TRANS/WP.29/683  
23 juillet 1999

PROJET DE SÉRIE 03 D'AMENDEMENTS AU RÈGLEMENT No 41

(Bruit des motocycles)

Figure 1. Exigences minimales pour la surface d'essai. La zone ombrée est dénommée "zone d'essai".

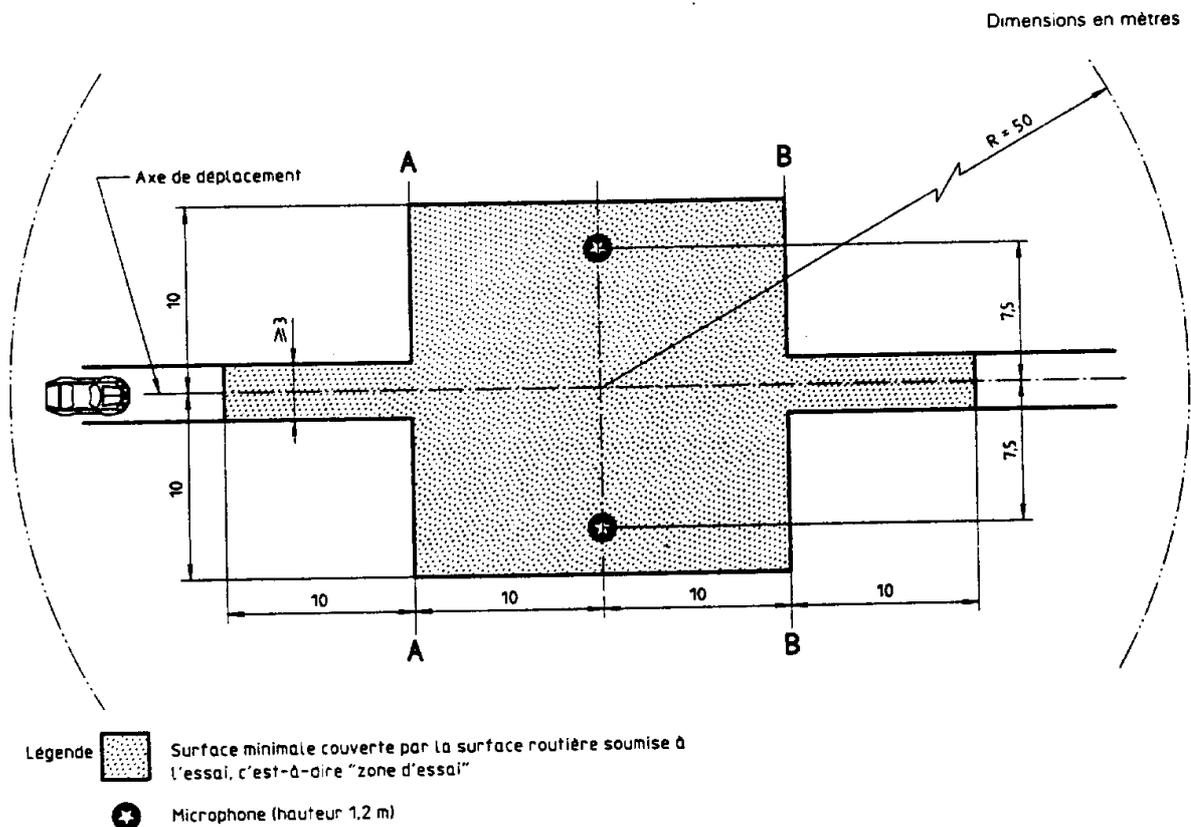
Lors de la conception de la surface d'essai, il est important de s'assurer, à titre d'exigence minimale, que la zone empruntée par les véhicules qui se déplacent sur le tronçon d'essai soit

recouverte du revêtement d'essai spécifié, avec des marges appropriées pour une conduite sûre et pratique. Ceci exige que la largeur de la piste soit de 3 m au moins et que sa longueur s'étende au-delà des lignes AA et BB de 10 m au moins à chaque extrémité. La figure 1 illustre le plan d'un site d'essai approprié et indique la superficie minimale qui sera préparée et compactée à la machine, avec le revêtement de surface d'essai spécifié. Le paragraphe 3.1.1.1 de l'annexe 3 exige que le mesurage soit effectué de part et d'autre du véhicule. Ceci peut se faire soit par mesurage avec deux positions de microphone (un microphone de chaque côté de la piste), avec déplacement du véhicule dans une direction, ou par mesurage avec un microphone uniquement d'un côté de la piste, mais avec déplacement du véhicule dans les deux directions. Si l'on utilise la première méthode, il n'existe pas alors d'exigences de surface pour le côté de la piste dépourvu de microphone.

NOTE — Il ne doit pas y avoir de grands objets provoquant une réflexion acoustique importante dans ce rayon.

Figure 2. Courbe granulométrique de l'agrégat dans le mélange asphaltique, avec tolérances.

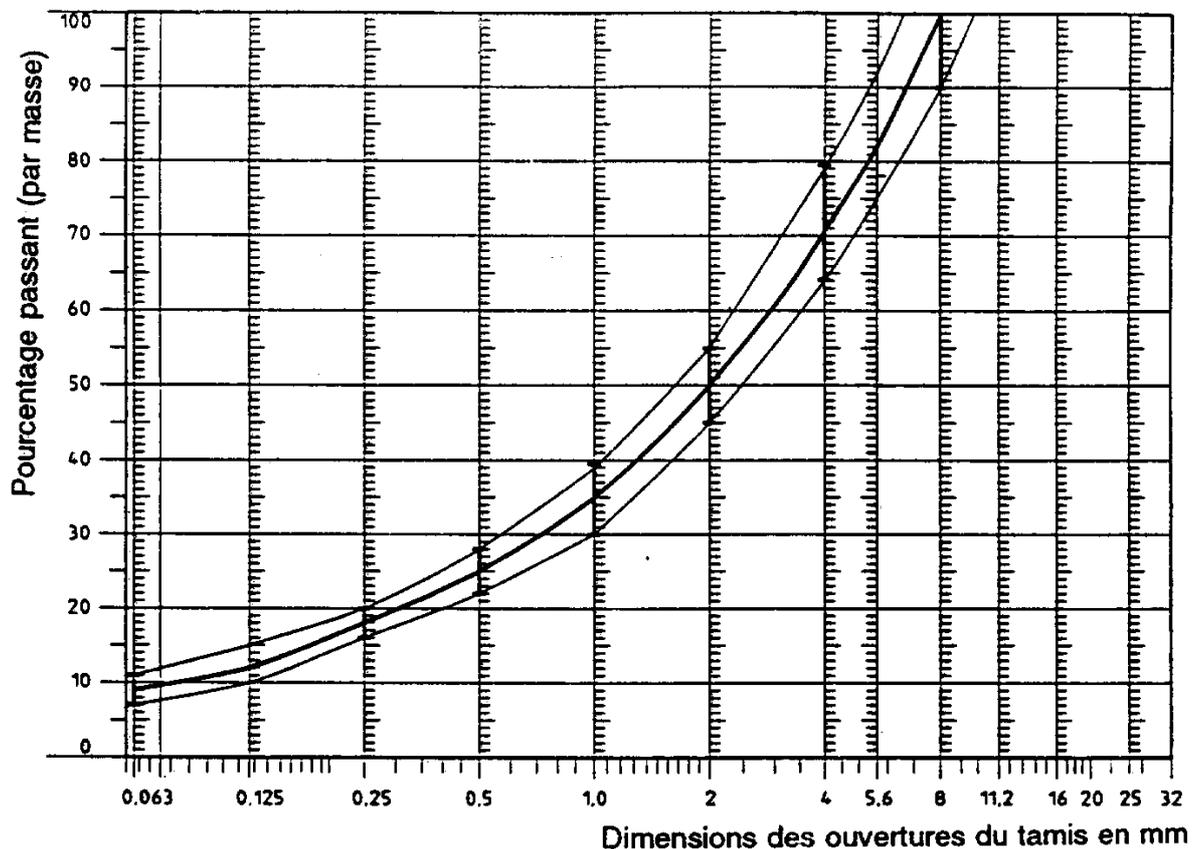
Une courbe granulométrique des granulats qui donne les caractéristiques souhaitées est illustrée sur la figure 2. Elle est destinée à servir de guide au constructeur de la surface d'essai. En outre, le tableau 1 fournit certaines lignes directrices pour obtenir la texture et la durabilité souhaitées. La courbe granulométrique répond à la formule suivante :

$$P (\% \text{ passant}) = 100 \cdot (d/d_{\max})^{1/2}$$
